VKM 23244

Boletín Técnico – Febrero 2006

PSA 1.9 D (motores DW8) y PSA 2.0 HDi 8V (motores DW10)

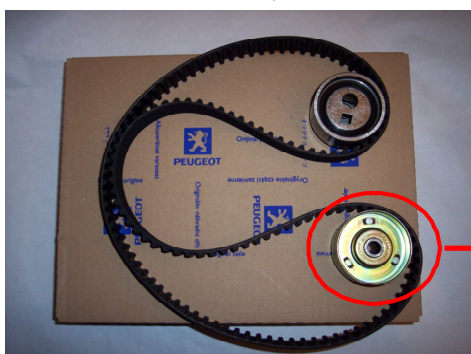
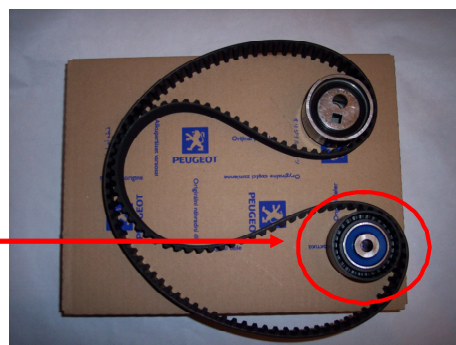
VKM 23244 se ha sustituido por VKM 23246.

Dado que el nuevo diseño es común con la polea de distribución de VKM 23246, VKM 23244 se ha sustituido por VKM 23246.

PSA ha modificado recientemente el contenido de los kits de piezas de recambio de equipos originales para los motores DW8 y DW10. De hecho, el diseño de la polea de distribución ha evolucionado.

El nuevo diseño de la polea de distribución incorpora una polea de plástico, mientras que en el diseño anterior era de metal.
